## MK 20 Anschlusswelle MK20 Yoke/Knob Retainer

**Ab sofort bei Revision MK20 und MK25 prüfen und gegebenenfalls austauschen.  
Alteile zum kostenlosen Ersatz einschicken.**  
**To be checked when servicing MK20 and MK25 and to be replaced if necessary.  
Old parts to be sent to SCUBAPRO UWATEC for free replacement.**

### DIN Version

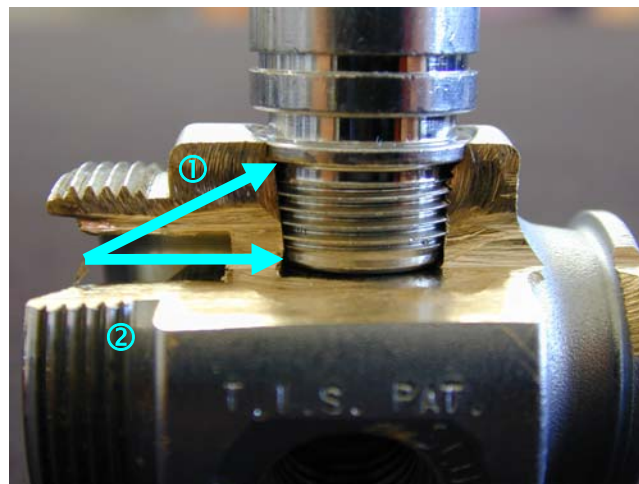
- ① Neu: Auflagering, nimmt Spannung von der Auflagefläche der Anschlusswelle  
New: Ring to take tension from contact area of the retainer
- ② Neu: abgerundeter Abschluss, „schneidet“ sich in das Messing, falls Drehmoment überdreht wird  
New: rounded end, „cuts“ brass when overtorqued

① Auflagering bringt Druck von oben auf den Automatenblock.  
Ring brings contact on body from above.

② Minimalabstand zum Block.  
Minimum distance between retainer and body.
